ZÁSADY ÚZEMNÍHO ROZVOJE LIBERECKÉHO KRAJE

LEDEN 2025

VYPOŘÁDÁNÍ STANOVISEK DOTČENÝCH ORGÁNŮ
ODŮVODNĚNÍ AKTUALIZACE Č. 3
ZÁSAD ÚZEMNÍHO ROZVOJE LIBERECKÉHO KRAJE

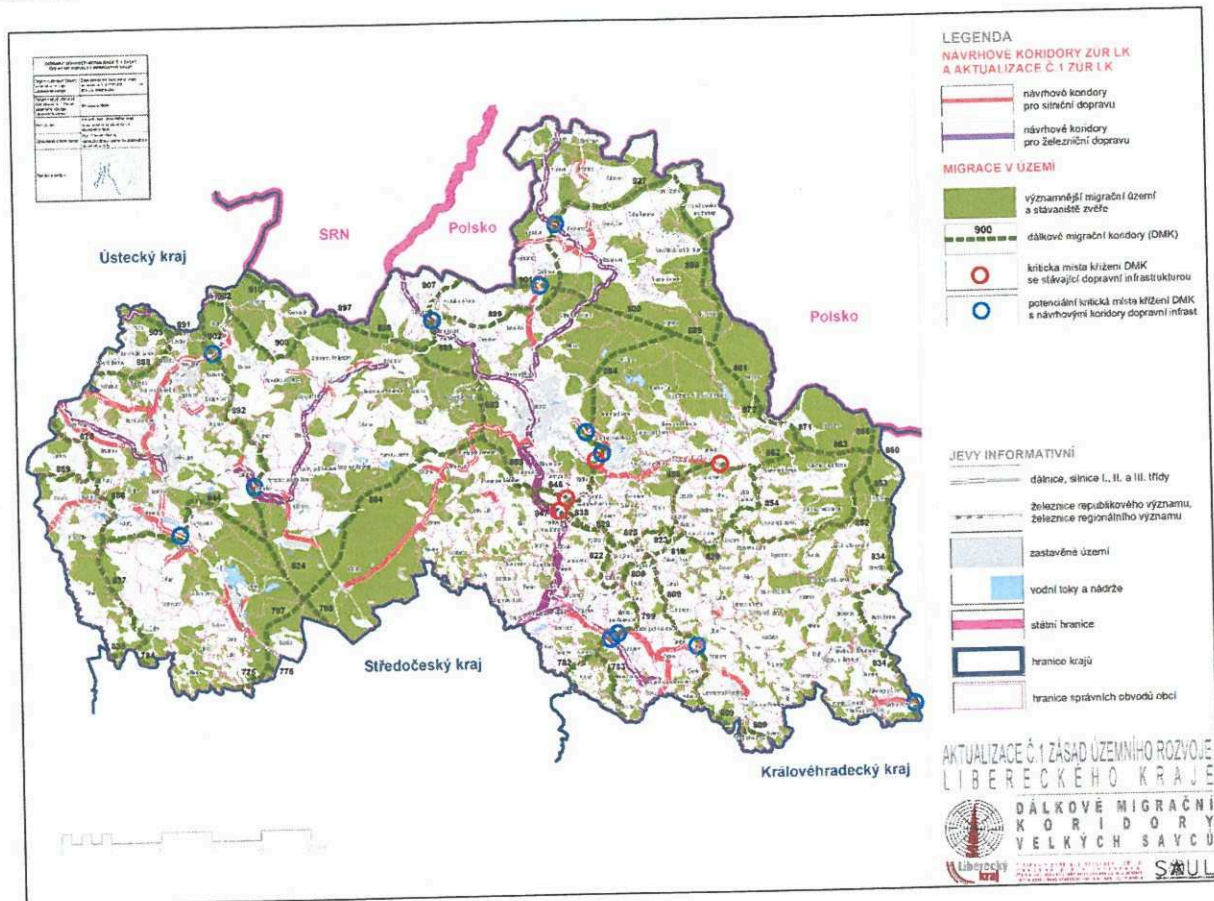
K Návrhu AZÚR LK č. 3 uplatnilo MŽP **souhlasné stanovisko s podmínkou** dle § 42b odst. 4 a § 4 odst. písm. b) starého stavebního zákona s č. j. MZP/2024/710/3051 ze dne 11. července 2024, ve kterém uvedlo následující **požadavek**: „Do úkolů pro územní plánování do podúseku pro napojení Hodkovic nad Mohelkou doplnit požadavek na zachování funkčnosti biotopu vybraných zvláště chráněných velkých druhů savců. Současně do koordinačního výkresu doplnit biotopy zvláště chráněných druhů velkých savců“.

Požadavek MŽP odůvodnilo územním střetem navrhovaného koridoru ŽD19_D26E severně od Hodkovic nad Mohelkou s biotopem vybraných zvláště chráněných druhů velkých savců, respektive nutností zachování funkčnosti tohoto migračně významného území.

Pořizovatel souhlasí s tím, že území severně od Hodkovic nad Mohelkou, konkrétně pás území Hodkovic nad Mohelkou – Rádelský Mlýn (odbočení ze silnice I/35 na silnici I/65 směr Jablonce nad Nisou), je kritickým místem z hlediska migrace velkých druhů savců. Problémem je stávající čtyřpruhová silnice I/35, stávající železnice Turnov – Liberec a řeka Mohelka. Všechny tyto liniové prvky souvisle procházejí napříč biotopem vybraných zvláště chráněných druhů velkých savců (migračně významným územím, dálkovým migračním koridorem), který tím rozděluje a omezuje tak jeho funkčnost.

Zároveň je tímto pásem veden i nadregionální biokoridor ÚSES K19MB z regionálního biocentra RC1252 Jestřebí na Ještědský hřbet, který je třeba v tomto pásu rovněž řešit a zabývat se rovněž prostupností území a jeho konektivitou.

Zároveň však pořizovatel nesouhlasí s požadavkem MŽP přidat biotopy vybraných zvláště chráněných druhů velkých savců do koordinačního výkresu.

Pořizovatel AZÚR LK č. 3 (KÚ LK, OÚPSŘ) a MŽP se na základě výše uvedeného dohodli na vypořádání stanoviska MŽP č. j. MZP/2024/710/3051 ze dne 11. července 2024 následujícím způsobem:

- Do úkolů pro územní plánování v koridoru ŽD19_D26E bude přidán úkol se zněním: „Na území Hodkovic nad Mohelkou vytvářet územní podmínky pro fungování migračního koridoru biotopu vybraných zvláště chráněných druhů velkých savců“.
- Do koordinálního výkresu AZÚR LK č. 3 bude přidán jev biotop vybraných zvláště chráněných druhů velkých savců.

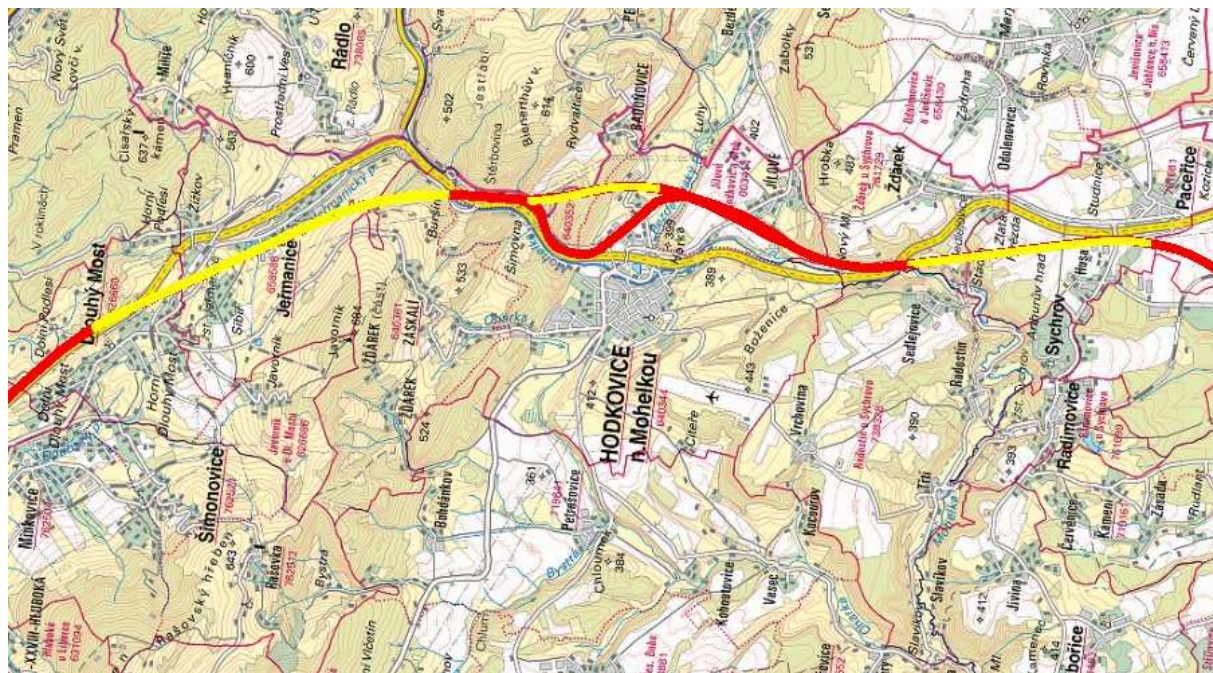
MK nesouhlasí s návrhem koridoru ŽD19_D26E a požaduje úpravu šíře koridoru vylučující zásahy do kulturních památek s podmínkou následného upřesňování řešení nových úseků, včetně stanovení rozsahu nejen podzemních (tunelových), a to i pozemních (nadzemních) částí, s ohledem na kulturní a přírodní hodnoty a archeologické kulturní památky

Požadavek MK byl odůvodněn tím, že realizace návrhu železnice může vést ke kolizi s kulturními památkami (Milník ve městě Liberec – č. rejstříku ÚSKP 20757/5-4480, kostel sv. Anny v Jeřmanicích – č. rejstříku ÚSKP 32574/5-4337, venkovská usedlost – areál domu č. ev. 11 Hodkovice nad Mohelkou – Záskaří – č. rejstříku ÚSKP 10772/5-5631, zámek s parkem a hospodářskými budovami s vybíhající alejí Rohankou v obcích Sychrov a Paceřice – č. rejstříku ÚSKP 23838/5-4463, pohřebiště slezskoplatěnické kultury – č. rejstříku ÚSKP 43801/5-4459, sídliště z mladší doby kamenné Přišovice – č. rejstříku 105434, lokomotivní depo v Turnově – č. rejstříku ÚSKP 106634), národní kulturní památkou, památkovým ochranným pásmem státního zámku Sychrov a ve vazbě na území s archeologickými nálezy a doloženým archeologickým dědictvím. S ohledem na památkovou ochranu je nezbytné věnovat pozornost řešení a přístupům nastavení možností dalšího zpřesňování v návazné dokumentaci. Ze zveřejněné podkladové studie proveditelnosti vyplývá, že nebyl brán ve všech případech a situacích dostatečný zřetel na místní podmínky z hlediska ochrany kulturních hodnot (např. záměr železnice zasahuje po pozemků pohřebiště slezskoplatěnické kultury, které je kulturní památkou č. ÚSKP 43801/5-4459).

Koridor ŽD19_D26E na výkresech prochází alejí Rohanka, která je nedílnou součástí národní nemovité kulturní památky Zámek Sychrov. Alejí Rohanka však prochází již stávající koridor ŽD8_D26D. Průchod koridoru pro železniční záměr Praha - Liberec alejí Rohanka v ZÚR LK se tedy v rámci AZÚR LK č. 3 nemění. Respektive v detailu je (zcela mimo měřítko ZÚR) zřejmé, že koridor ŽD19_D26E je oproti koridoru ŽD8_D26E v prostoru zástavby lokality Husa zúžen a toto zúžení se zcela nepatrně týká i aleje Rohanka.

Z konfigurace terénu i ze všech starších i aktuálních podkladů k železničnímu záměru je jasné, že železniční záměr alej Rohanku nijak neovlivní, neboť musí být v tomto úseku veden hlubokým tunelem. Standardní železnice, zejména pro plánovanou rychlost 200 km/hod, totiž není schopna překonat takové stoupání, které by vyžadovalo povrchové vedení železniční trati. Proto je i současná železniční trať vedena mimo kopec, na kterém je alej Rohanka. Pořizovatel upozorňuje na text odůvodnění Návrhu AZÚR LK č. 3, kde je z dat studie proveditelnosti zpracováno následující schéma s předpokládanými tunelovými úseky (tunely žlutě).

KÚLK, OÚPSŘ akceptuje nedoporučení MK pro přesunutí tohoto kritéria a výše uvedené kritérium a podmínka pro rozhodování zůstane v textu ZÚR LK ve stávajícím umístění a do odůvodnění koridoru ŽD19_D26E bude pouze navíc doplněna informace o tomto kritériu.

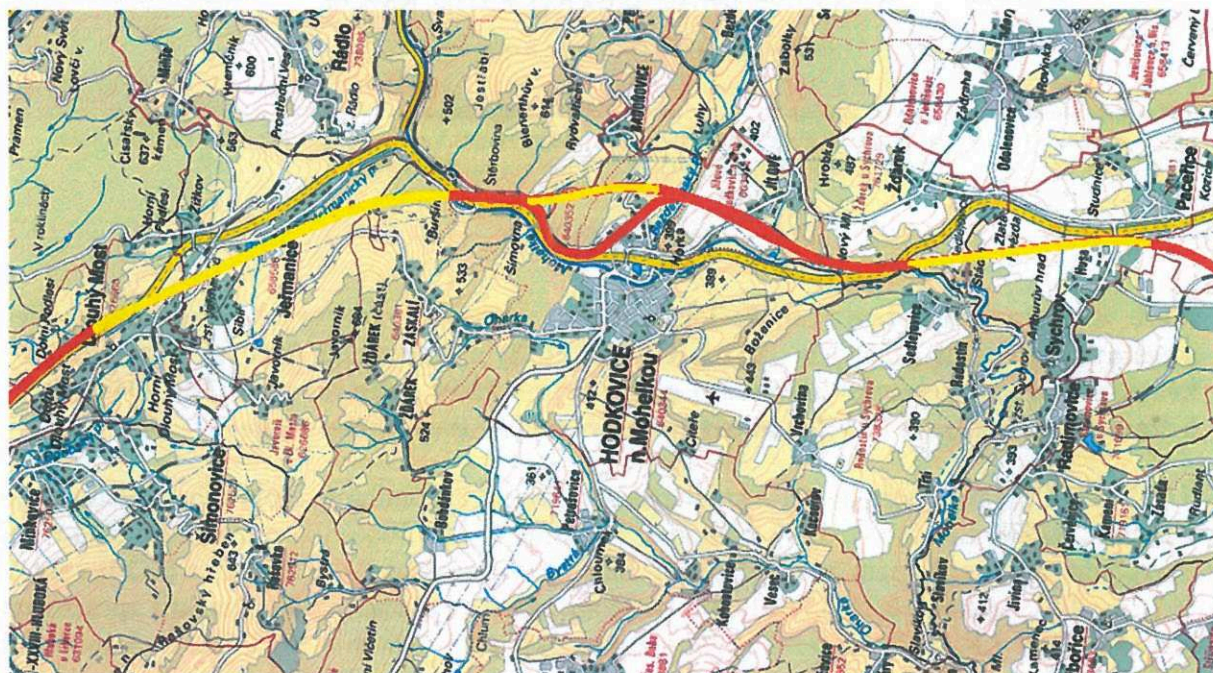
Konkrétně byla požadována změna z textu „*Upřesnit řešení nových úseků, včetně stanovení rozsahu podzemních (tunelových) částí, s ohledem na kulturní a přírodní hodnoty*“ na text „*Upřesnit řešení nových úseků, včetně stanovení rozsahu podzemních (tunelových) částí, tak aby nebyly narušeny kulturní a přírodní hodnoty.*“

Požadavek KÚ LK, OKPPCR byl odůvodněn obavami, aby nadzemní technické řešení záměru železnice v koridoru ŽD19_D26E nenarušilo lipovou alej Rohanku u nemovité národní kulturní památky Zámek Sychrov.

Koridor ŽD19_D26E na výkresech prochází alejí Rohanka, která je nedílnou součástí nemovité národní kulturní památky Zámek Sychrov. Alejí Rohanka však prochází již stávající koridor ŽD8_D26D. Průchod koridoru pro železniční záměr Praha - Liberec alejí Rohanka v ZÚR LK se tedy v rámci AZÚR LK č. 3 nemění. Respektive v detailu je (zcela mimo měřítko ZÚR) zřejmé, že koridor ŽD19_D26E je oproti koridoru ŽD8_D26E v prostoru zástavby lokality Husa zúžen a toto zúžení se zcela nepatrně týká i aleje Rohanka.

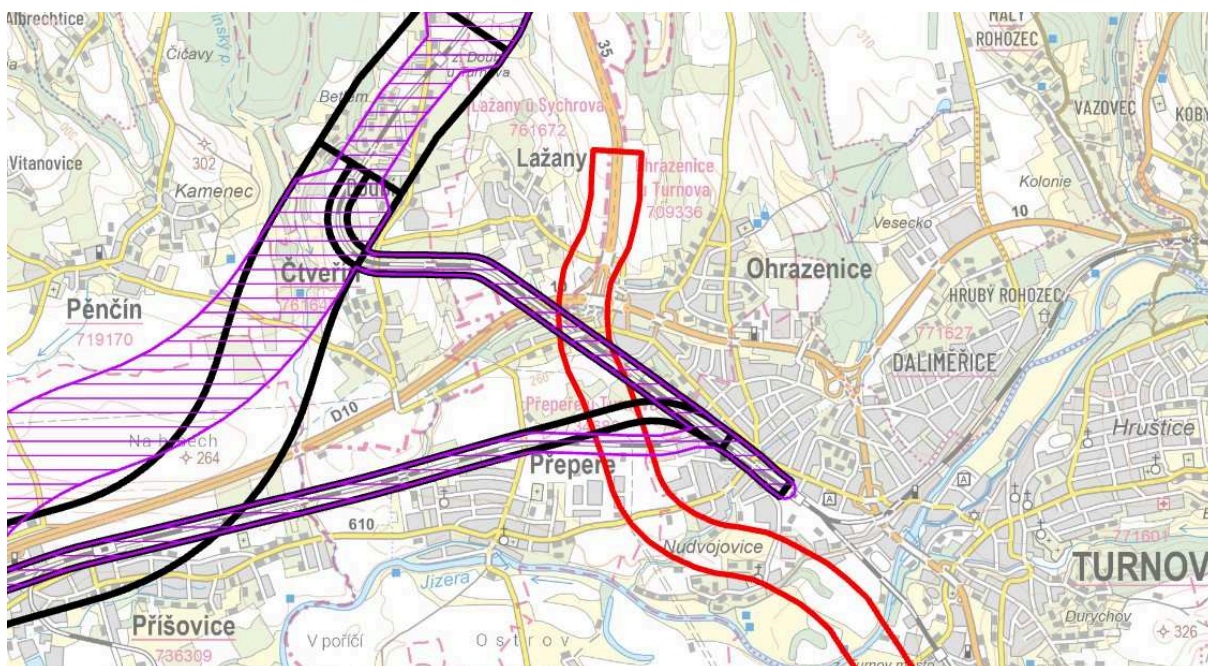
K Návrhu AZÚR LK č. 3 uplatnilo MD **souhlasné stanovisko s podmínkou** dle § 42b odst. 4 a § 4 odst. písm. b) starého stavebního zákona s č. j. MD-29500/2024-520/6 ze dne 17. července 2024, ve kterém uvedlo následující **požadavek**: „Z hlediska dopravy na pozemních komunikacích, námi sledovaných dálnic a silnic I. třídy souhlasíme s projednávaným Návrhem AZÚR LK č. 3 při splnění následující podmínky: V kapitole D. textové části výroku, v podkapitole železniční dopravy, požadujeme pro koridor ŽD19_D26E přidat pod úkoly pro územní plánování další bod – Koordinovat se záměrem D10 MÚK Ohrazenice a I/35 Ohrazenice - Valdštejsko“.

Požadavek MD byl odůvodněn tím, že koridorem ŽD19_D26E je dotčena stavba D10 MÚK Ohrazenice a I/35 Ohrazenice – Valdštejsko, pro které platné úplné znění ZÚR LK po Aktualizaci č. 1 a 2 vymezuje koridor mezinárodního významu S5_D01C silnice I. třídy I/35, úsek Ohrazenice – Turnov – Rovensko pod Troskami – hranice LK/KHK. Technické řešení modernizace a novostaveb úseků v rámci záměru železničního spojení Praha – Mladá Boleslav – Liberec – hranice ČR/Polsko nesmí znemožnit, ztížit či ekonomicky znevýhodnit záměr přeložky silnice I/35 v rámci platného koridoru S5_D01C.

Pořizovatel souhlasí s tím, že technické řešení modernizace a novostaveb úseků v rámci záměru mezinárodního železničního spojení Praha – Mladá Boleslav – Liberec – hranice ČR/Polsko nesmí znemožnit, ztížit či ekonomicky znevýhodnit záměr mezinárodního významu přeložky silnice I/35 v rámci platného koridoru S5_D01C a s tím, že je třeba tyto klíčové záměry rozvoje dopravní infrastruktury navzájem koordinovat.
